**RT2/RTE2-340, RT2/RTE2, RS, R
400/460/480/520 & U2/UE2-340**

Núm. SEU-9903SP

TEMA: Designación y Descontinuidad de Modelos

REVISIÓN: A

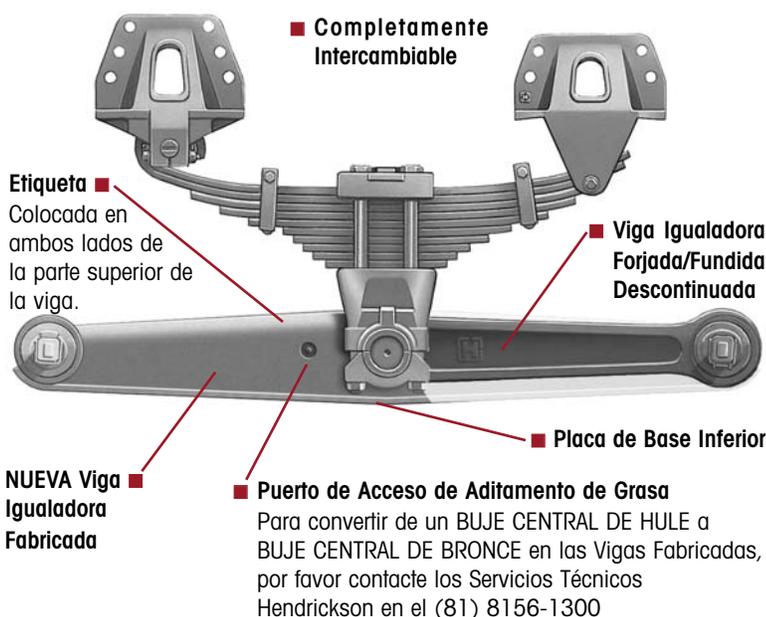
El cambio de modelo se deriva del lanzamiento de la nueva viga igualadora fabricada de peso más ligero como se muestra abajo. La viga es completamente intercambiable con la antigua viga Forjada/Fundida. El nuevo diseño de la viga es para su uso hasta 46,000 libras y se introducirá entre agosto de 1999 y marzo del 2000.

La suspensión U2 y UE2-340 se está discontinuando y reemplazando con el modelo RT/RTE-343. Esta suspensión se dirige a los segmentos del mercado vocacional rígido, tractores dentro/fuera de la carretera o camiones.

Esta nueva suspensión incluirá el buje central para 40,000 libras, la barra transversal y el asiento con un ensamble de muelle de 34,000.
